高速増殖原型炉もんじゅ原子炉施設
廃止措置計画変更認可申請書の一部補正について

令和元年 7 月 22 日付け令 01 原機 (敦廢) 003 にて変更認可を申請 (令和元年 11 月 13 日付け令 01 原機 (敦廢) 005 にて一部補正) いたしました高速増殖原型炉もんじゅ原子炉施設廃止措置計画変更認可申請書について、下記のとおり補正いたします。

高速増殖原型炉もんじゅ原子炉施設廃止措置計画変更認可申請書
補正前後比較表

第11-2 図 第1段階の工程

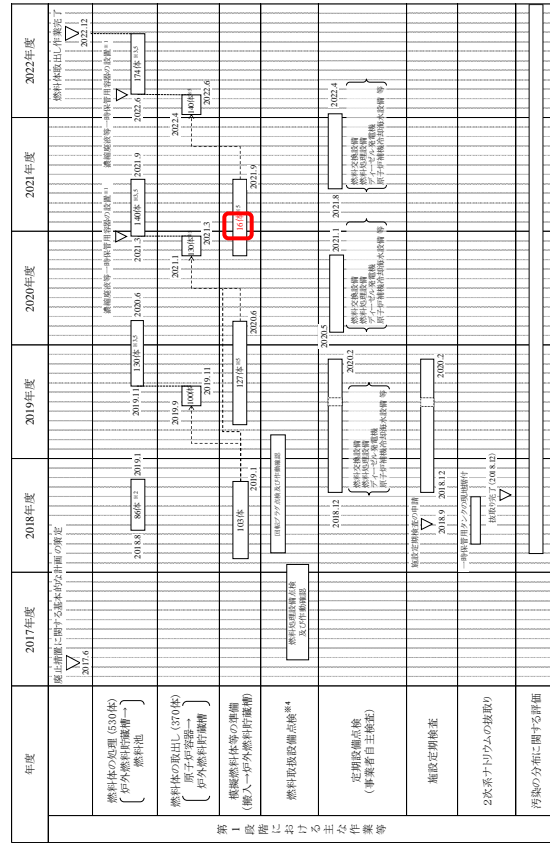
部分装荷によって
不必要となる模擬
燃料体等の準備体
数を変更する。
